# VALUTAZIONE DI INCIDENZA AMBIENTALE DPR 357/97 e ss.mm.ii.

## DOCUMENTO DI APPROFONDIMENTO INTEGRATIVO

**OGGETTO: Valutazione di Incidenza Ambientale per il progetto di ripristino e miglioramento di impianto di captazione, raccolta, conservazione, distribuzione e utilizzo delle acque destinate all'abbeveraggio di animali da pascolo**

Protocollo N.0003381/2023 del 28/03/2023

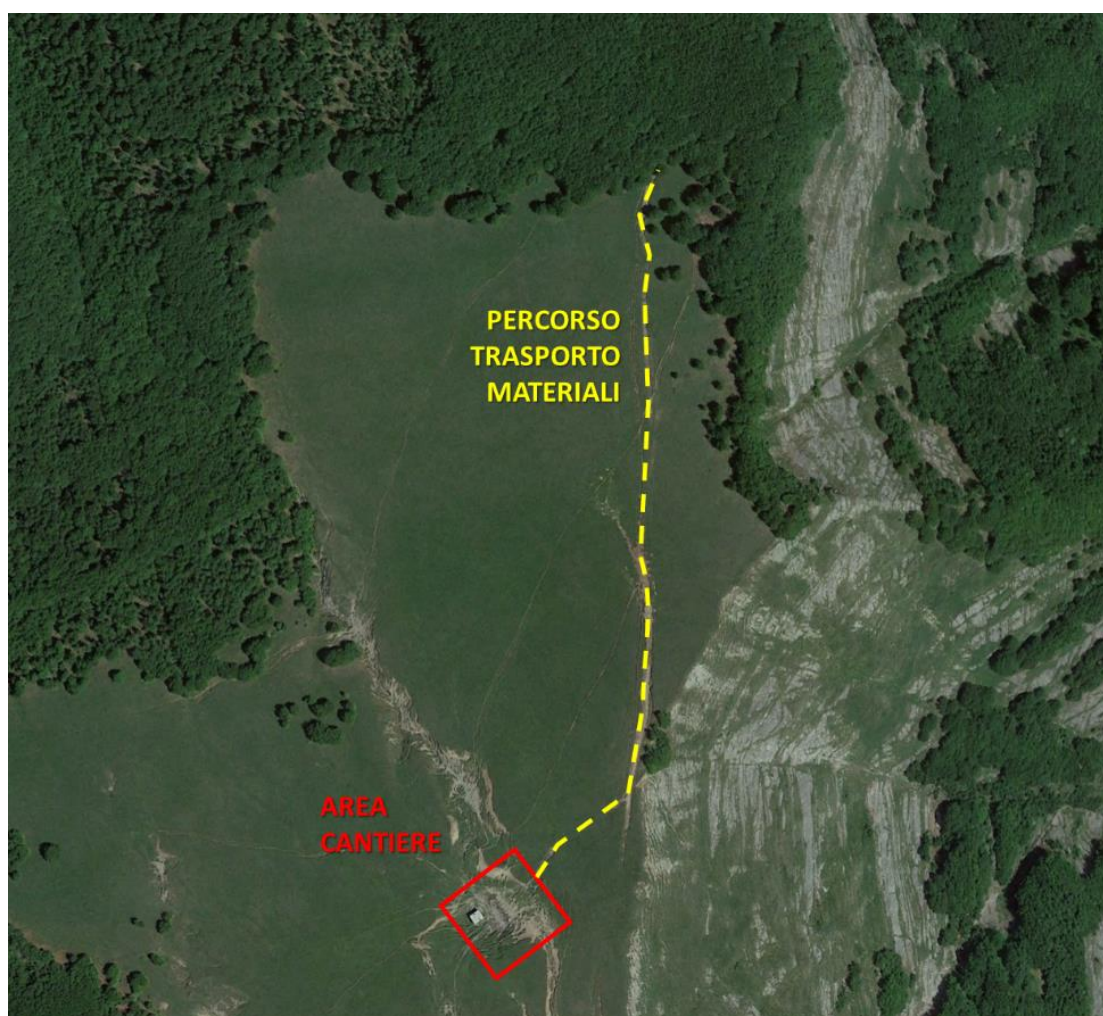
- **Vengano descritte le modalità di rinaturazione che si intendono utilizzare;**

Si prevede di salvaguardare il cotico erboso ove presente, evitando di danneggiarlo con il passaggio dei mezzi e con gli scavi, considerando oltretutto che i mezzi passeranno su un percorso già sterrato e privo di vegetazione e che la zona dello scavo è già manchevole di vegetazione in quanto il fronte della trincea si presenta roccioso.
